(仮称) 仙台芋沢太陽光発電事業

環境影響評価方法書に対する 指摘事項への対応について

2019 年 11 月

C L E A N E A R T H 株式会社

図 1 哺乳類調査地点 (平成 27 年度仙台市植生図)

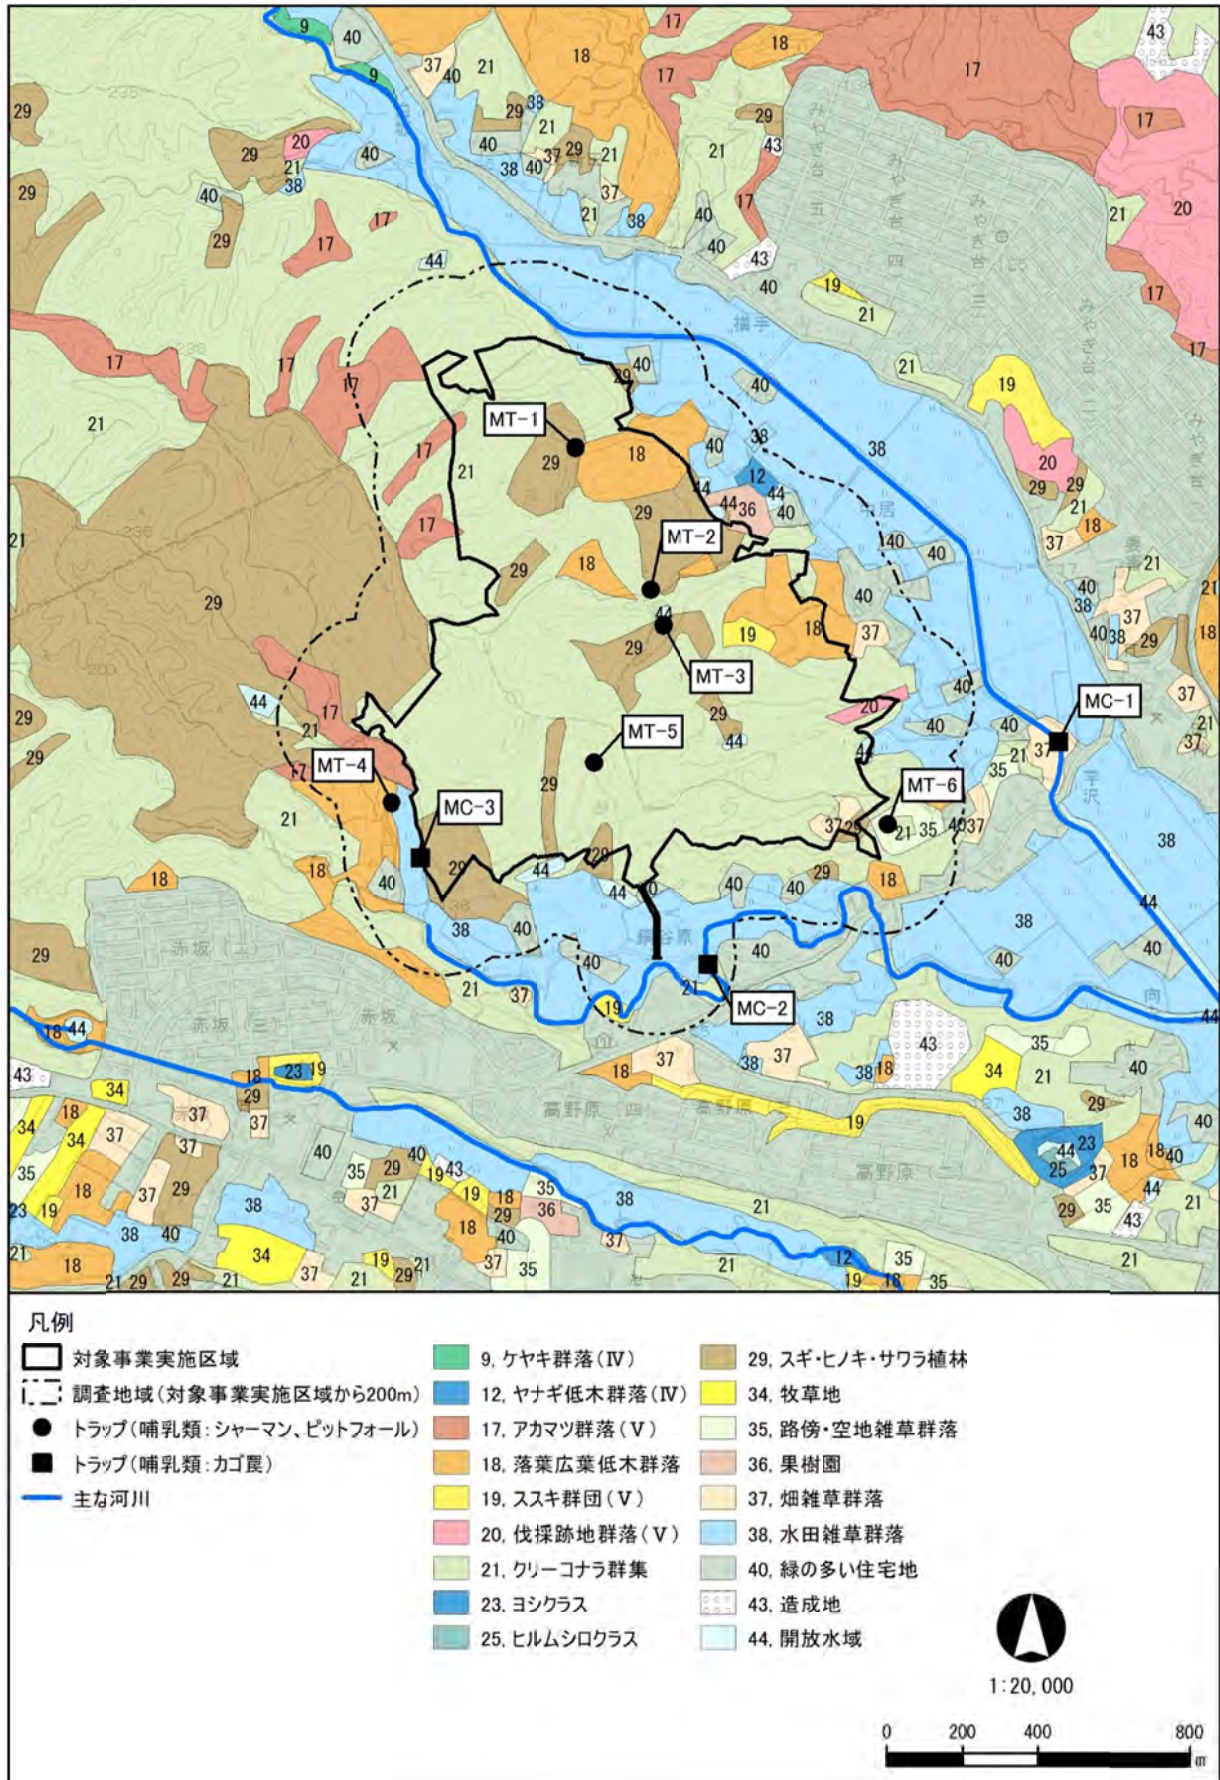
番号	指摘事項	対応方針(案)	備考
1	<p>ため池には貴重な水生植物が残っていることがあるが、今回の調査内容では沈水性の植物までは確認できないのではないかな。</p> <p>また、ため池の落水期に絶滅危惧植物に当たる種が発見される場合もあるので、落水期に当たる初冬にも調査を実施していただきたい。</p>	<p>ため池の水深にもよりますが、可能な限り、ため池内に入り調査を行うことを想定しており、沈水性の植物にも留意しながら、調査を実施します。</p> <p>落水期の調査については、事業地内のため池の利用状況（落水するため池の有無）について確認の上、検討することとします。また、冬季に実施する他の調査（底生動物や哺乳類等の任意調査）においても、ため池の状況を確認するように努め、確認された場合には、記録を行います。</p>	—
2	<p>動物の調査について、哺乳類のトラップ調査地点は、どのような観点で設定したのか。表などで分かりやすくまとめてほしい。</p>	<p>トラップ調査地点については、仙台市が公開している「平成27年度仙台市植生図」や河川等の位置を踏まえて環境類型区分を設定し、現地の自然環境を確認した上で、これらの環境類型区分をおおよそ網羅できる位置に設定しています。</p> <p>以上についてまとめた図表を、本資料 p.10～p.12 に示します。</p>	<p>本資料 p.10 ～ p.12</p>

表 1 哺乳類調査地点の設定根拠

調査方法	調査地点	概要	平成 27 年度 仙台市植生図 の凡例	方法書 における 環境類型区分	現地踏査時の 環境類型区分
トラップ法 (シャーマン、 ピットフォール)	MT-1	対象事業実施区域内 北側のスギ林内に設 定	スギ・ヒノ キ・サワラ植 林	樹林	樹林 (スギ植林)
	MT-2	対象事業実施区域内 中央のアカマツ林内 に設定	クリ-コナラ 群集	樹林	樹林 (アカマツ林)
	MT-3	対象事業実施区域内 中央のため池周辺の 湿地に設定	開放水域	河川・ため池 等	河川・ため池等 (湿地)
	MT-4	対象事業実施区域外 南西の水田周辺に設 置	水田雑草群落	水田	水田 (湿性草地)
	MT-5	対象事業実施区域内 南側の谷部のコナラ 林内に設定	クリ-コナラ 群集	樹林	樹林 (広葉樹)
	MT-6	対象事業実施区域外 南東のススキ草地内 に設定	路傍空地雑草 群落	草地	草地 (乾性草地)
トラップ法 (カゴ罟)	MC-1	対象事業実施区域周 辺の主要な河川周辺 に設定(芋沢川)	畑雑草群落	河川・ため池 等	河川・ため池等 (河川)
	MC-2	対象事業実施区域周 辺の主要な河川周辺 に設定(蒲沢川)	水田雑草群落	河川・ため池 等	河川・ため池等 (河川)
	MC-3	対象事業実施区域周 辺の主要な河川周辺 に設定(蒲沢川) 周辺環境はコナラ林	水田雑草群落	水田	河川・ため池等 (水路)
